リサイクル燃料貯蔵株式会社

ヒアリング時のコメント回答について

当社 設工認（分割第2回）変更申請に係るヒアリング（33）（2022年4月28日実施）においてコメントがあった事項について、別紙のとおり回答いたします。

金属キャスク下部トラニオンの耐震評価について

図1 トラニオンに作用する荷重の計算モデル

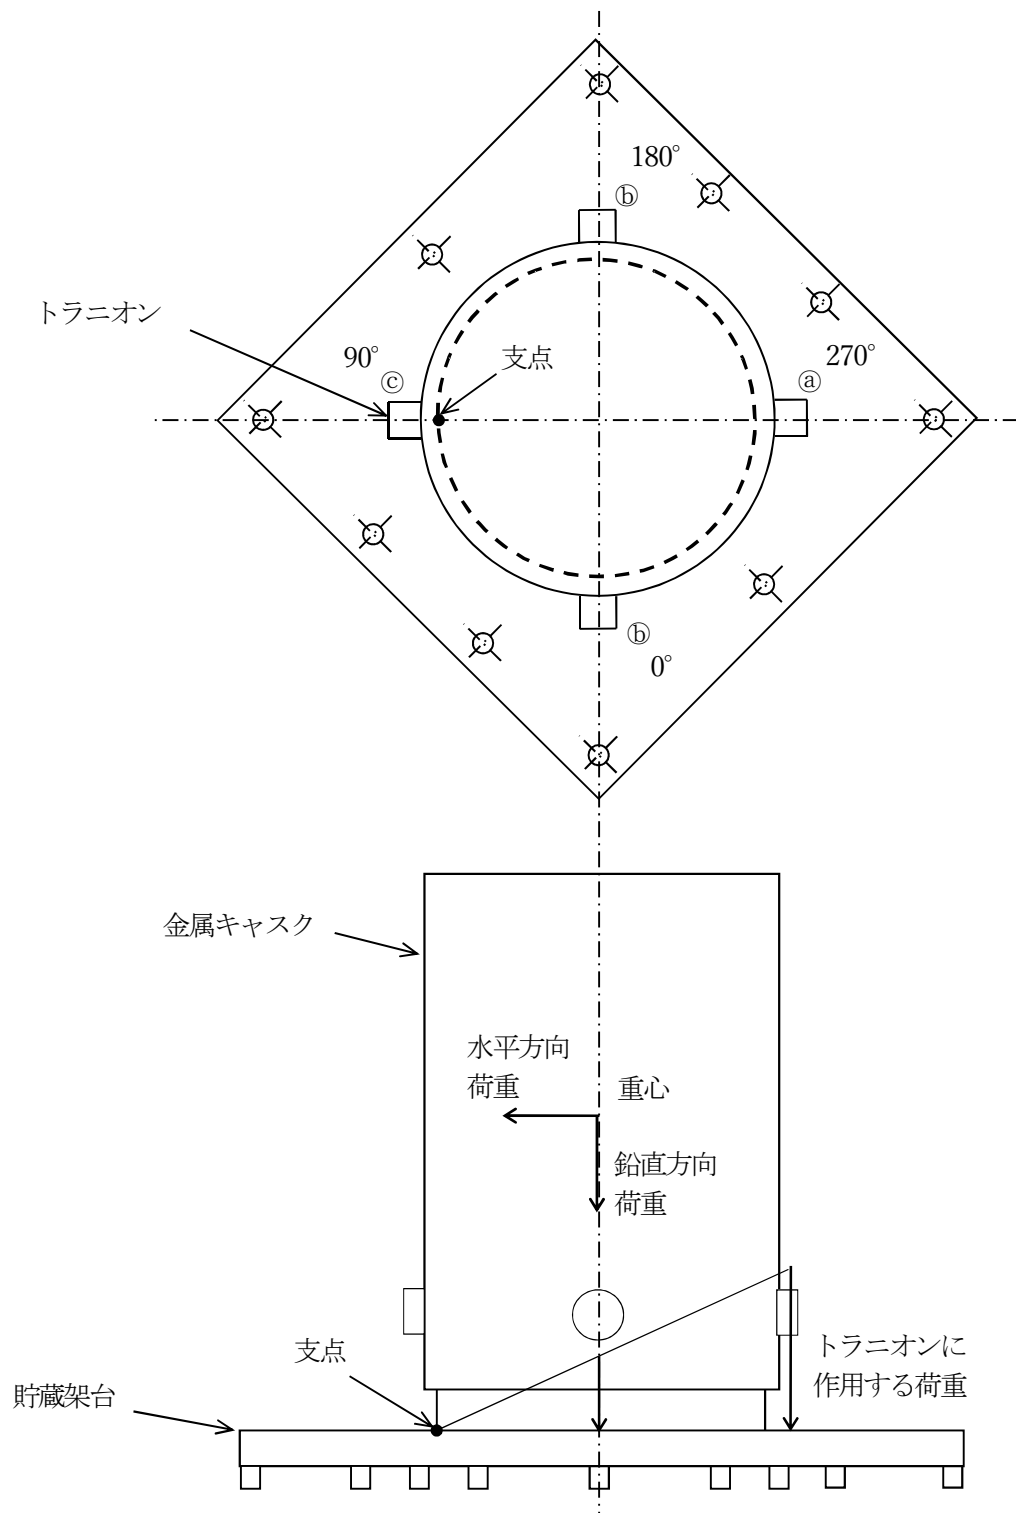
項目	コメント内容
耐震 (第7条)	<ul style="list-style-type: none"> ・金属キャスクの下部トラニオンの耐震評価について、トラニオンにおける加わる荷重の分散（90度方向の評価における、垂直方向のトラニオンの考慮）の妥当性を説明すること。 ・水平2方向の地震力のうち大きい方の地震力を一つのトラニオンが負担した場合の評価を示すこと。 ・本評価では地震力を90°方向に作用させて評価しているが、この評価が保守的であることを示すこと。

90度方向の評価における下部トラニオンに作用する荷重の計算モデルを図1に示す。金属キャスクは地震力による荷重によって金属キャスク底面の支点回りに変位する。変位量は支点からの距離に比例するので、それぞれの下部トラニオンに作用する荷重も支点からの距離に比例するとして荷重の分散を考慮し、支点回りのモーメントのつり合い式を用いて下部トラニオンに生じる最大荷重を評価している。

また、支点より金属キャスク中心側に位置するトラニオン（図1の①、②）は鉛直上側、支点より外側に位置する下部トラニオン（図1の③）は鉛直下側に変位する。図2に示すように、下部トラニオンの固縛装置はトラニオン上側にトラニオン固定金具を配置しているので、下部トラニオンが鉛直下側に変位する場合には荷重を支えないと考え、下部トラニオン3つ（①：1個、②：2個）に荷重が作用するとして評価している。

なお、水平2方向の地震力を考慮して支点が図1の位置からずれた場合は、支点と最大荷重が生じるトラニオン（①）との距離が短くなることで、最大荷重が低下する。さらに180度方向に支点が移動すると下部トラニオン4つ（①：1個、②：2個、③1個）に荷重が作用することとなりより非安全側の評価となる。

以上より、下部トラニオンに加わる荷重の分散の考え方は妥当である。

ヒアリング冒頭では図1下図のイメージで下部トラニオン①にのみ荷重が加わるものとして説明してしまっていたが、RFS設工認においては上記の通り荷重の分散を考慮している。下部トラニオン①にのみ荷重が加わると仮定した場合の評価について（1）式で計算し、結果を表1に示す。

図 仮想的大規模津波の水流による抗力と水平方向地震力による荷重の作用位置

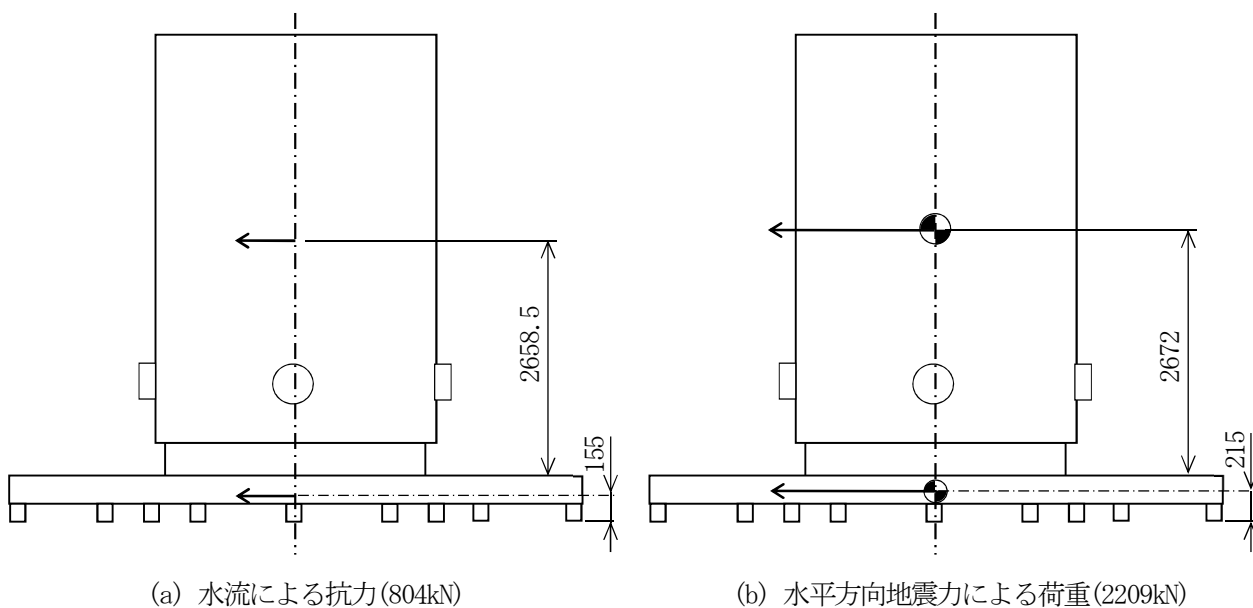
項目	コメント内容
津波 (第8条)	貯蔵架台の固定状態の維持評価について、抗力と水平方向地震力を比較することの妥当性を説明すること。

仮想的大規模津波の水流による抗力は、金属キャスク及び貯蔵架台の高さ方向に一様に作用する。このため、抗力は高さ方向の中心位置の集中荷重で表すことができる。また、水平方向地震力による荷重は、質量と加速度の積であり、重心位置の集中荷重で表すことができる。

下図に水流による抗力と水平方向地震力による集中荷重の作用位置を示す。金属キャスク、貯蔵架台ともに水平方向地震力による荷重の作用位置が高い。すなわち、水流による抗力と水平方向地震力による荷重が同じ値の場合、抗力によるモーメントは水平方向地震力によるモーメントを下回る。

よって、抗力と水平方向地震力を比較して貯蔵架台の固定状態の維持評価を行うことは妥当である。
